DODATEK Č. 1 KE SMLouvĚ O DíLO

„ZATEPLENÍ, STAVEBNÍ ÚPRAVY A VĚTRÁNÍ PAVILONŮ ZŠ U ČERVENÝCH DOMKŮ V HODONÍNĚ“

Z M Ě N O V Ý L I S T

číslo: ZL č. 1
„SO.02 Žlutý pavilon - ZMĚNY“

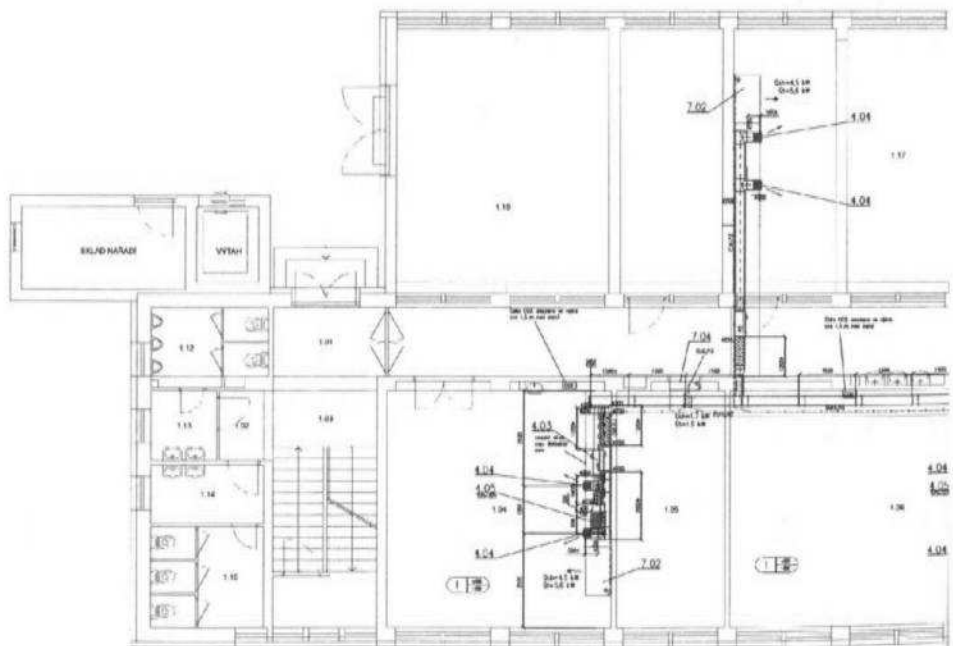
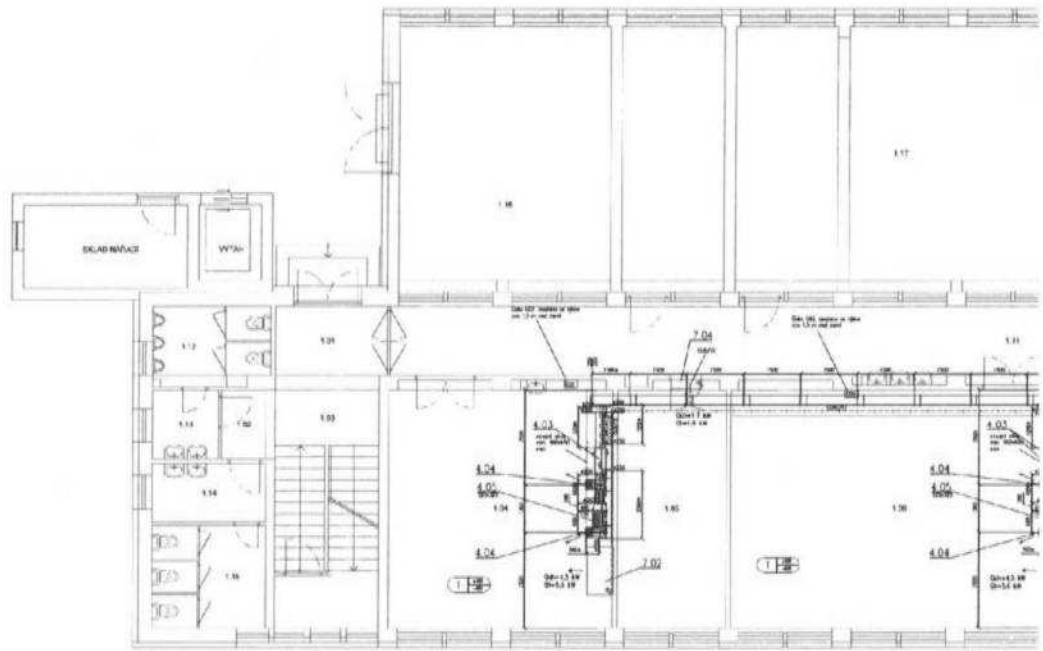
5C1 – Projektant posoudí případnou nutnou úpravu rozvodu VZT vně objektu včetně situování oplocené strojní části (kolize s halou)

PŮDORYS 1.NP – původní návrh

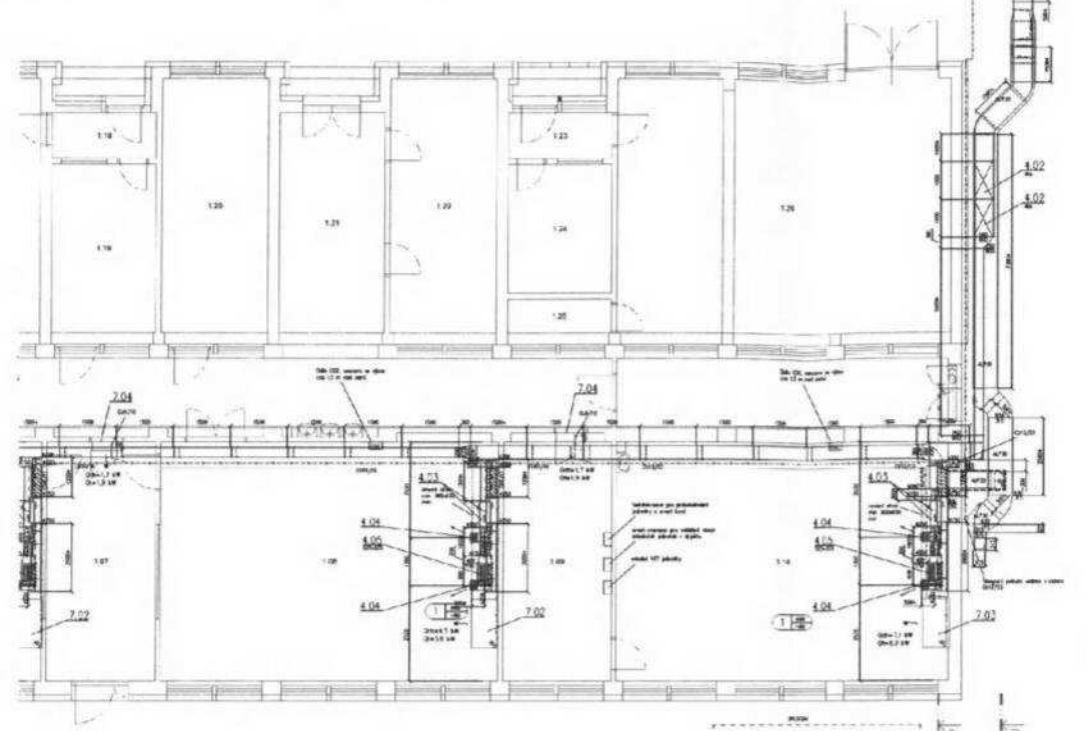
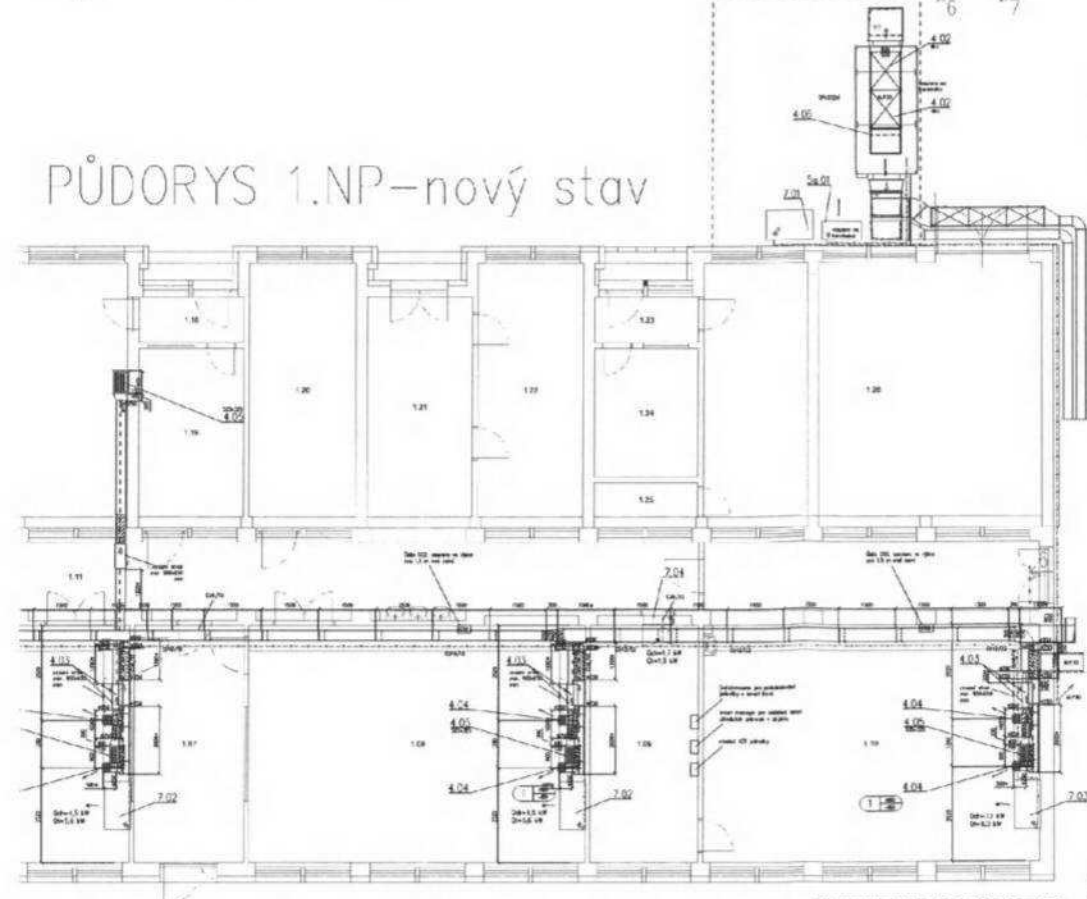
Změna č. 2 – Doplnění vzduchotechniky do místnosti 1.17 v 1. NP

V projektové dokumentaci nebyla navržena vzduchotechnika pro místnost 1.17 v 1. NP, jejíž účel užívání byl v dokumentaci uvedený jako sklad, který nebylo nutné větrat a klimatizovat. Po zahájení stavebních prací bylo ředitelem školy oznámeno, že místnost 1.17 je v současné době školou nově užívaná jako družina pro děti a že má požadavek, aby se v této místnosti taktéž provedla vzduchotechnika (větrání a klimatizace).

Změna č. 2 – Doplnění vzduchotechniky do místnosti 1.17 v 1. NP

S doplněním vzduchotechniky do místnosti 1.17 v 1. NP budou souviset tyto navazující stavební úpravy:

- doplnění vzduchotechnických zařízení do místnosti 1.17 – potrubí, řídicí boxy, kabeláže elektro a MaR, výústky, klimatizace s čerpadlem kondenzátu včetně měděných rozvodů chladiva, wifi modul, řídicí moduly apod.
- sádkartonové podstropní kastle pro zakrytí rozvodů vzduchotechniky včetně revizních dveří pro servisní činnost
- vybourání, zpětné zazdívký a zednické zapravení otvorů (prostupů) v cihelných příčkách pro rozvody vzduchotechniky
- zřízení vnitřní kanalizace pro odvádění kondenzátů z klimatizačních jednotek
- výmalba kastlů, stropu a stěn.

PŮDORYS 2.NP – původní návrh

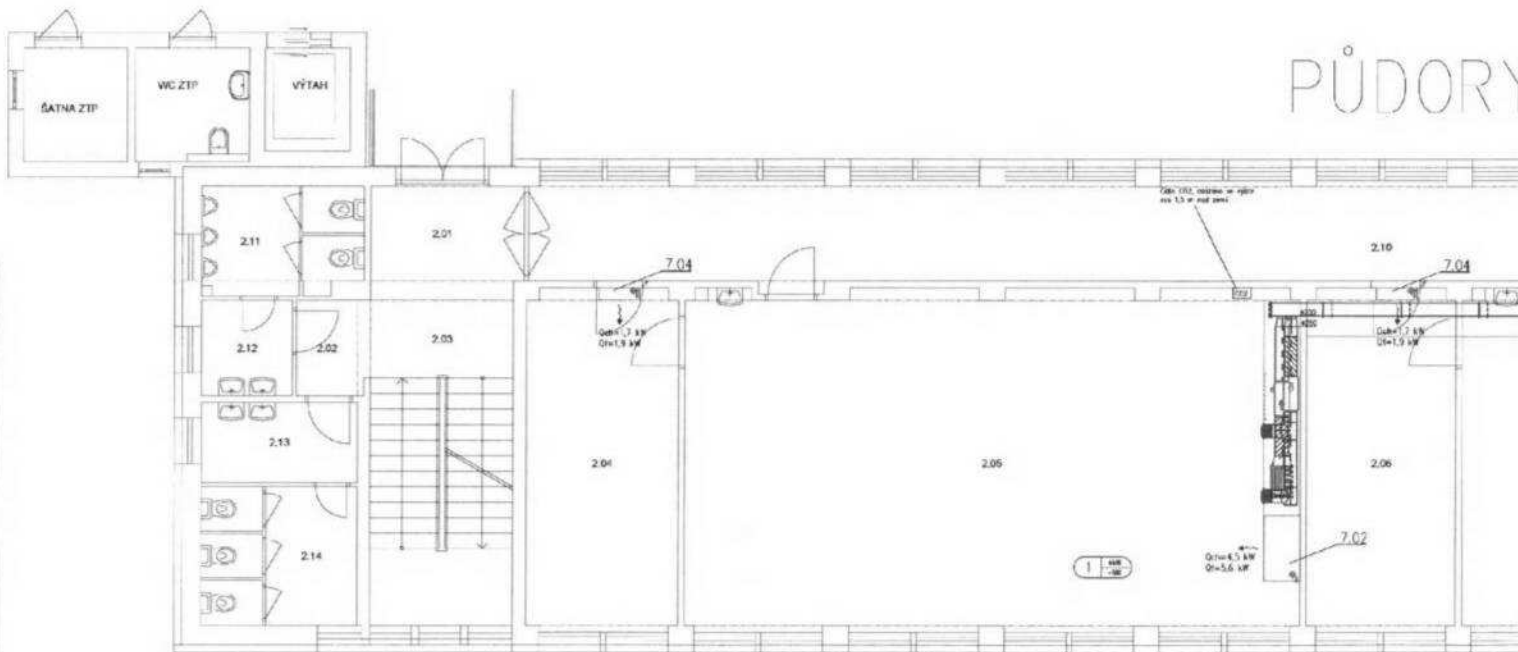
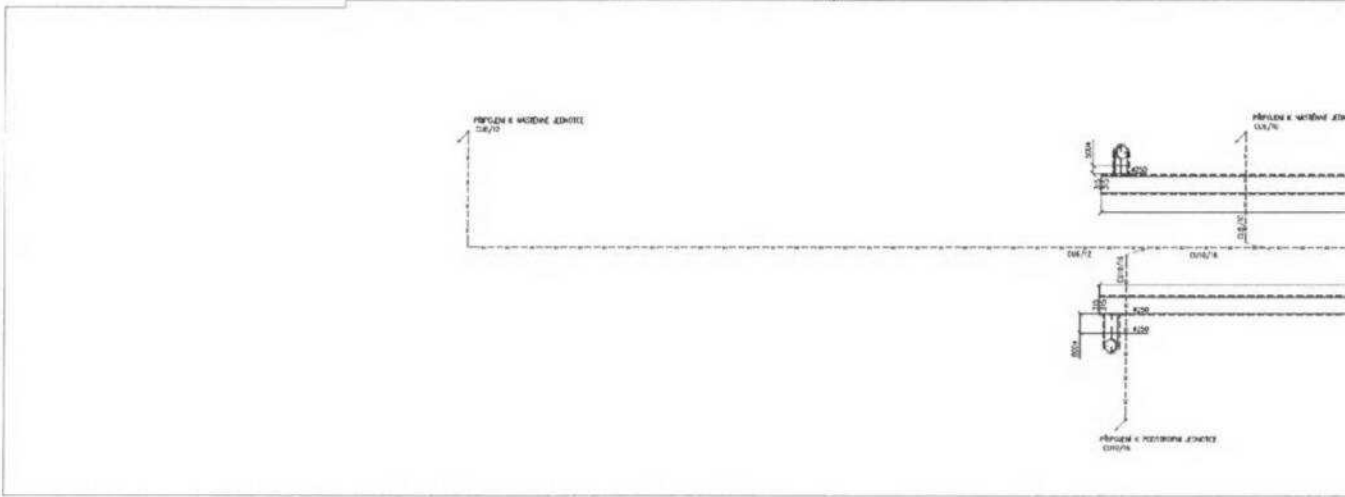
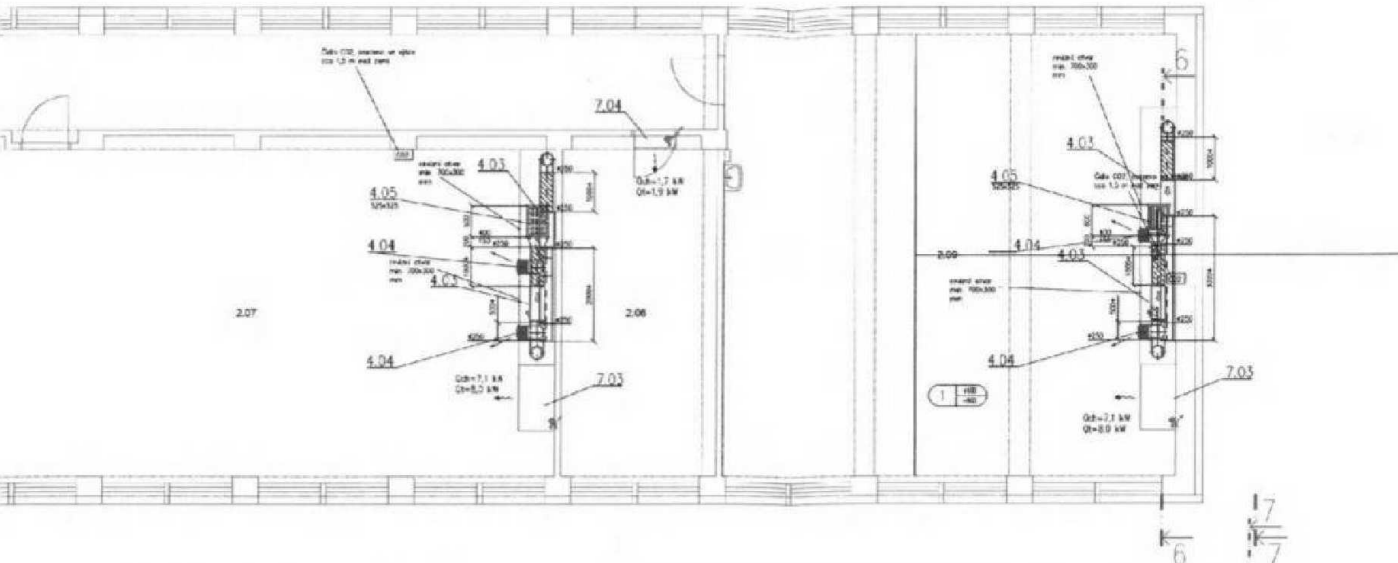
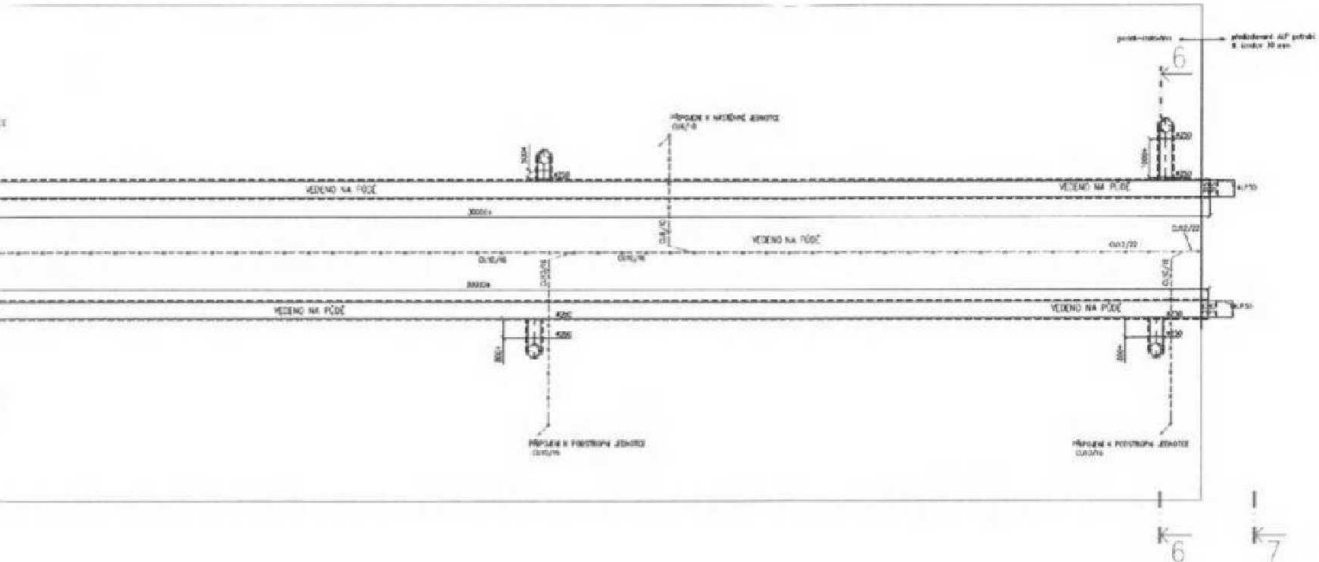
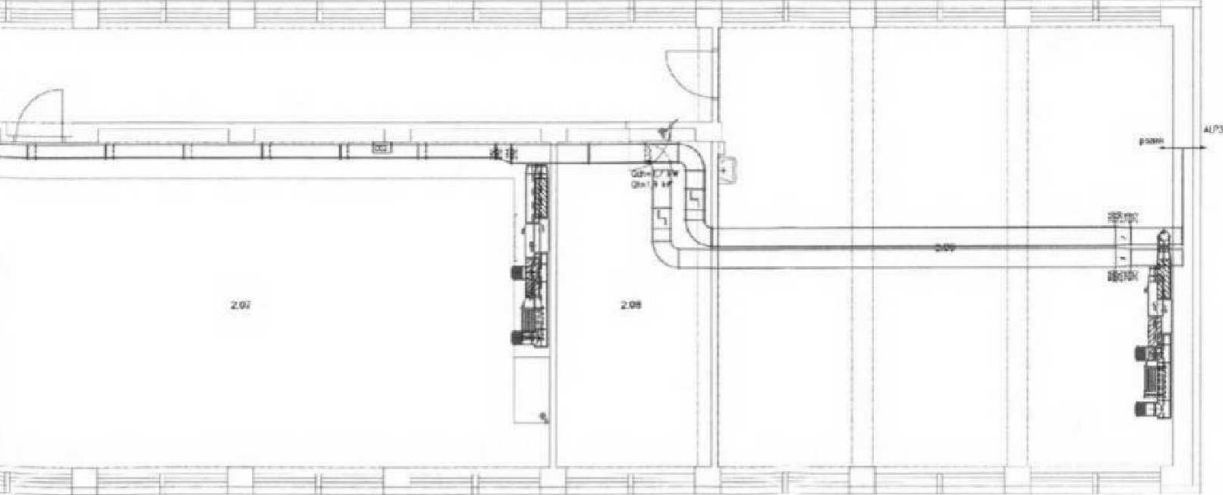
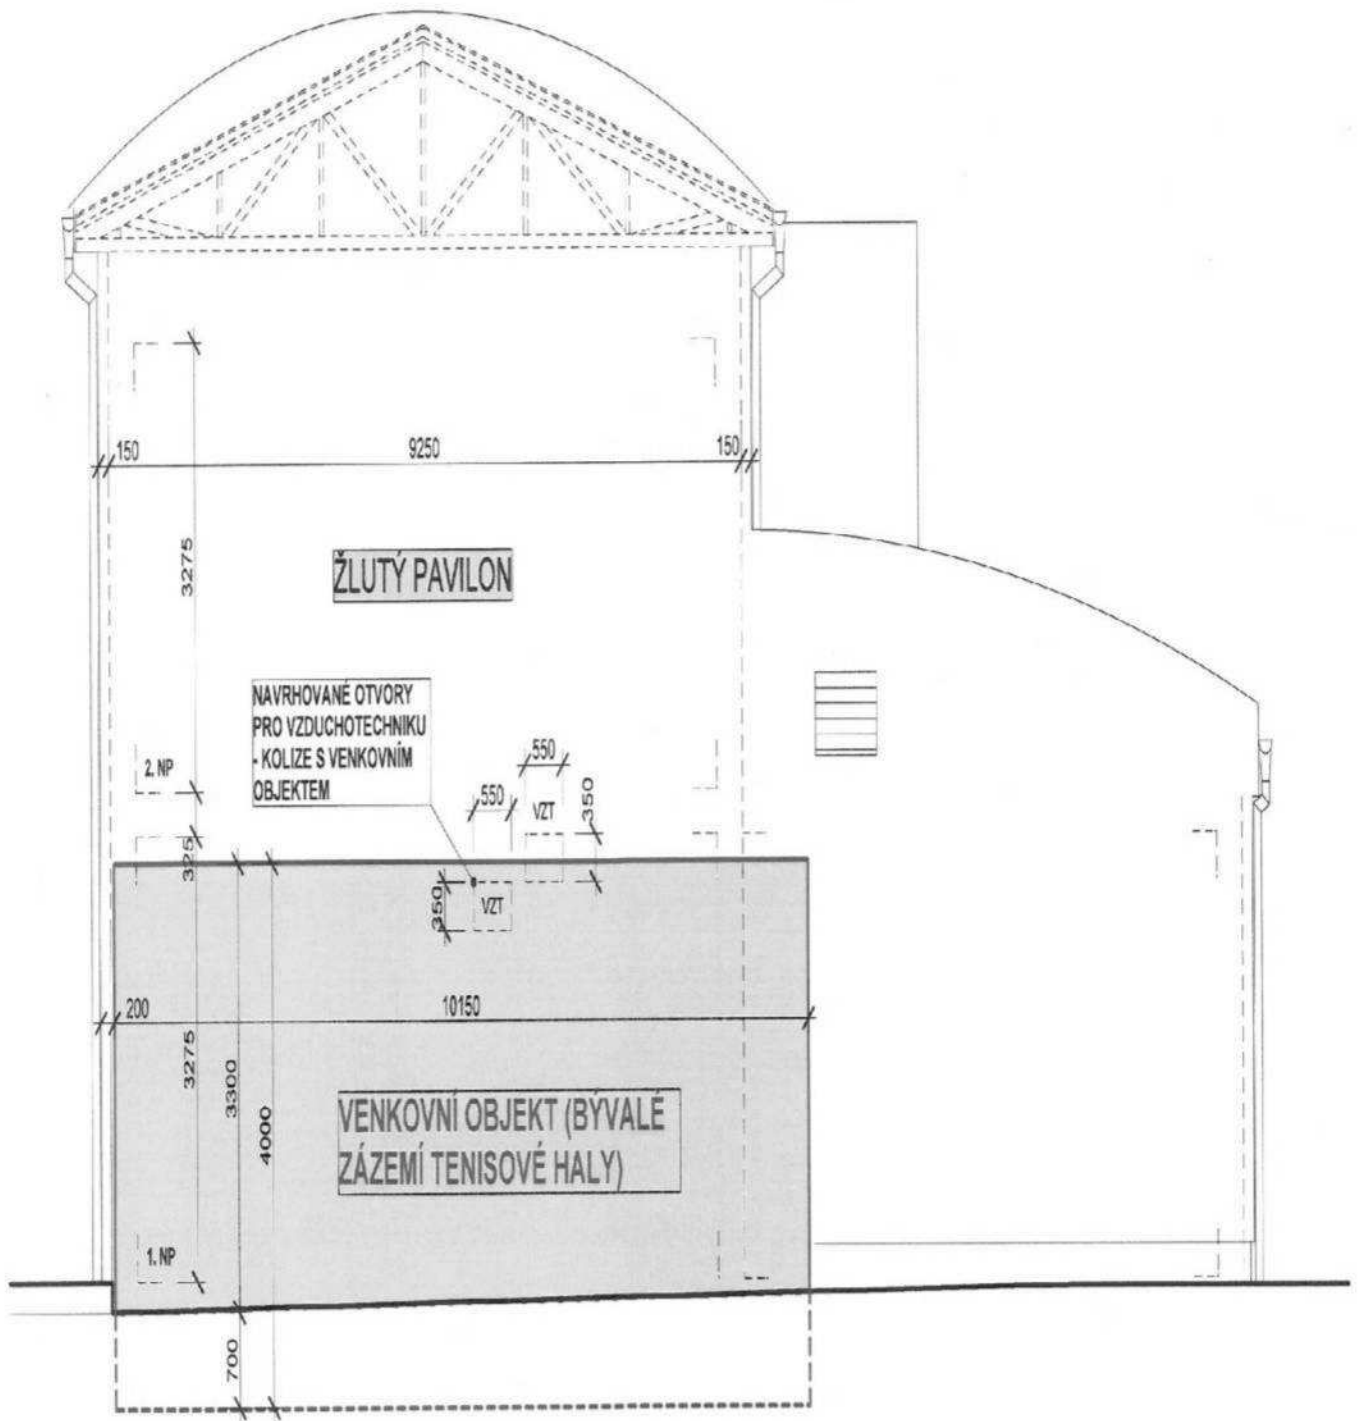
Změna č. 1 – Změna trasy vzduchotechniky ve 2. NP

V projektové dokumentaci byla navržena trasa rozvodů vzduchotechniky v půdním prostoru šikmé střechy nad 2. NP. Z půdního prostoru měly procházet přes strop z železobetonových dutinových panelů rozvody vzduchotechniky do dotčených vnitřních prostor 2. NP. Projektant před prováděním stropních prostupů požadoval

provedení sond do původního střešního pláště ploché střechy nad 2. NP za účelem zjištění skutečného provedení stropu. Sondami byly zjištěny keramické stropní deskové panely šířky 1200 mm z vložek armo s nadbetonávkou a výztuží (panely bez nosných vnitřních žebek), do kterých projektant nedporučoval provádět navrhované prostupy strojním vrtáním, aby nedošlo k ohrožení mechanické odolnosti a stability panelů.

Z těchto důvodů byla navržena změna trasy vzduchotechnických rozvodů přes štitovou stěnu pod stro-
pem 2. NP s navazujícími trasami vzduchotechniky uvnitř prostorů 2. NP s napojením na původně navržené vzdu-
chotechnické rozvody.

Změna č. 1 – Změna trasy vzduchotechniky ve 2. NP

Se změnou trasy vzduchotechniky ve 2. NP budou souviset tyto navazující stavební úpravy:

- sádkartonové podstropní kastle pro zakrytí rozvodů vzduchotechniky
- vybourání, zpětné zazdivky a zednické zapravení otvoru ve štitové stěně a otvorů v cihelných příčkách (prostupů) pro rozvody vzduchotechniky
- provedení a zpětné zapravení sond ve střešním plášti ploché střechy
- neprovádění strojního vrtání ve stropech s následnou opravou vnitřních omítek stropů.
